TELEFUNKEN

Service Information

Ergänzungsblatt elektrisch

M partysound

M partysound

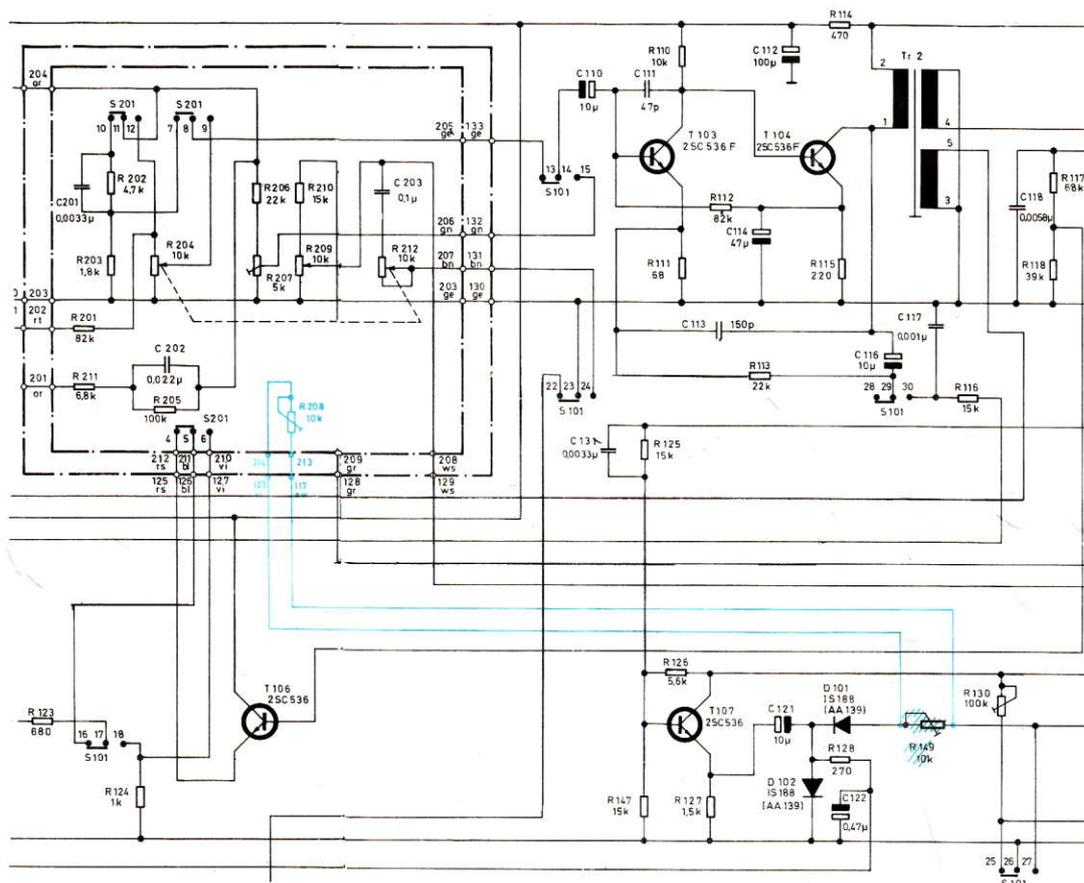
Das Gerät M partysound hat ab Geräte-Nr. 75 001, das Gerät M partysound R ab Geräte-Nr. 20 001 eine geänderte Bauteileanordnung und andere Platinen.

Dadurch entfallen im Bauschaltplan M partysound die Leitungen Le 24 und Le 25 mit den Leitungsabgängen 123, 213 und 214. Im Bauschaltplan M partysound R entfallen die Leitungen Le 29 und Le 30 mit den Leitungsabgängen 113, 114, 202 und 203.

schwarz: geänderte Bauteileanordnung ab Geräte-Nr. 75 001

blau: bisherige Bauteileanordnung

M partysound R

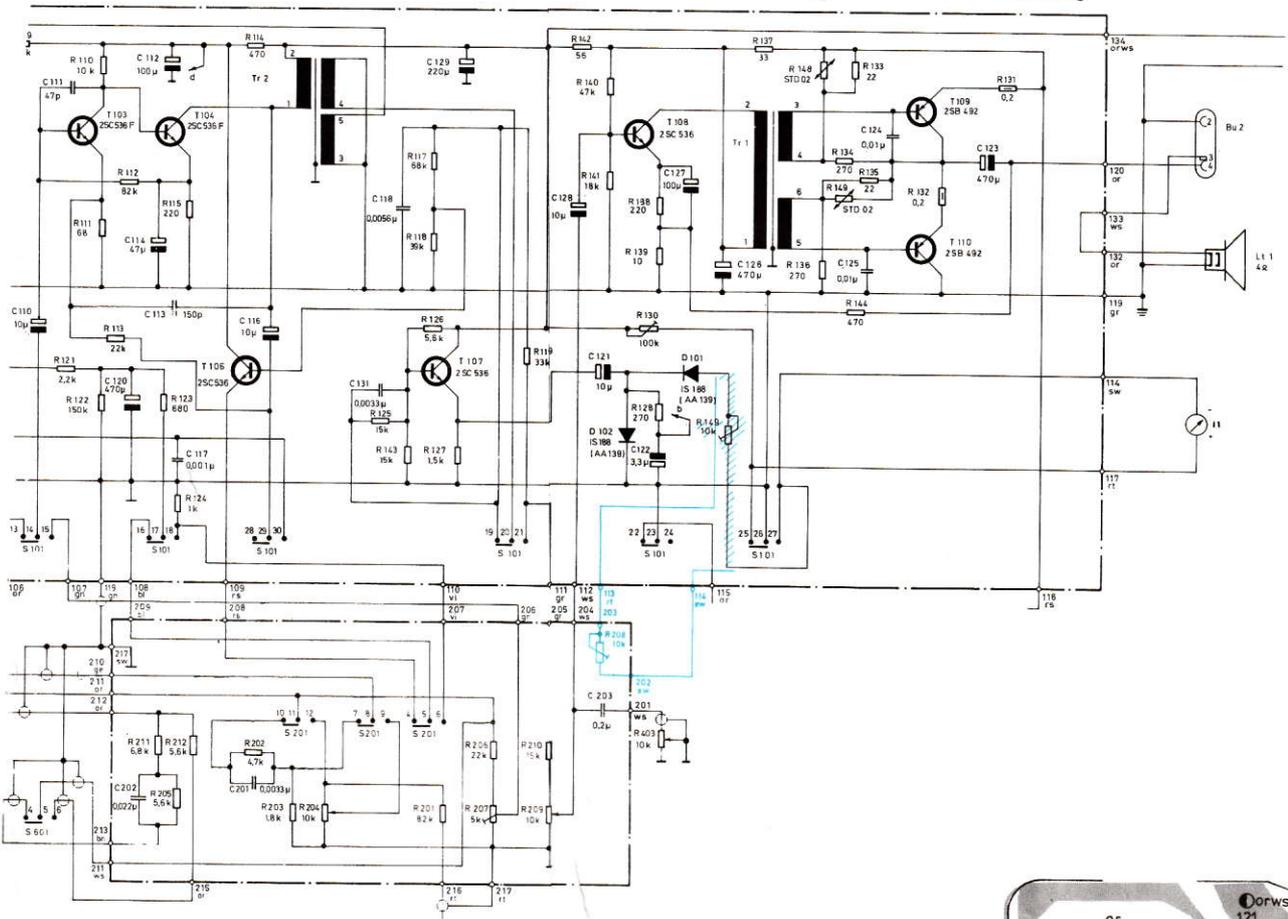
schwarz: geänderte Bauteileanordnung ab Geräte-Nr. 20001
 blau: bisherige Bauteileanordnung
